MESTO PIEŠŤANY

Názov materiálu : VYRADENIE MAJETKU V SPRÁVE SLUŽIEB MESTA PIEŠŤANY

HLAVNÁ ROČNÁ KONTROLA - STN EN 1176

Piešťany ,Winterová ,2021

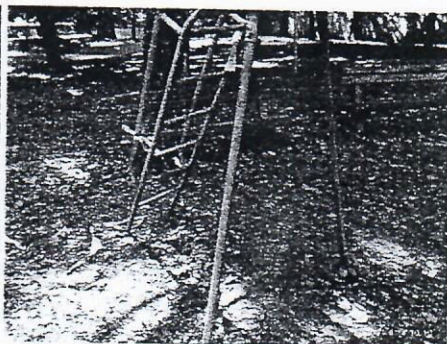
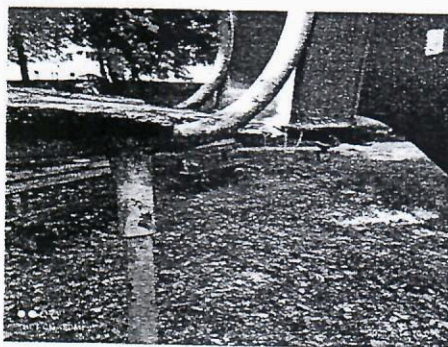
doporučujem zrušiť detské ihrisko, jeho úprava by vyšla v cene nového ihriska

poškodené hojdačky

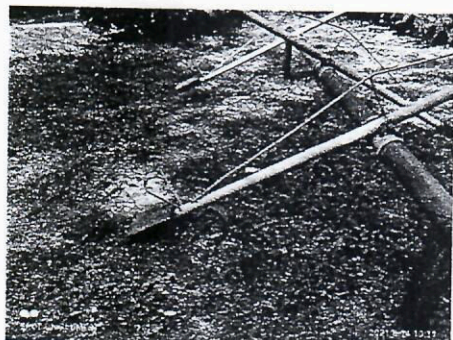
Doporučujem smýkačku zrušiť

držadlá na prev.nevyhovujúce,labilná konštrukcia

Piešťany, Park 1, 2021

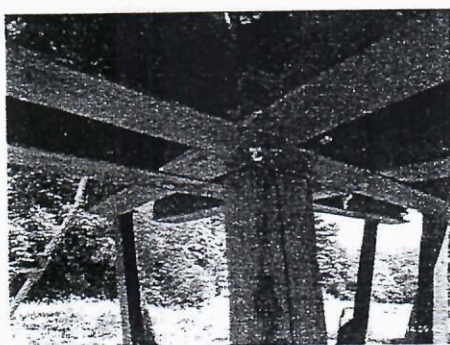
nevyhovujúce zábrany

nahnutá drevená konštrukcia doporučujem repas ,alebo odstranit

uvolnená konštrukcia – nahnutá, zvažovať jej zrušenie popřípadě repas

poškozená lavička
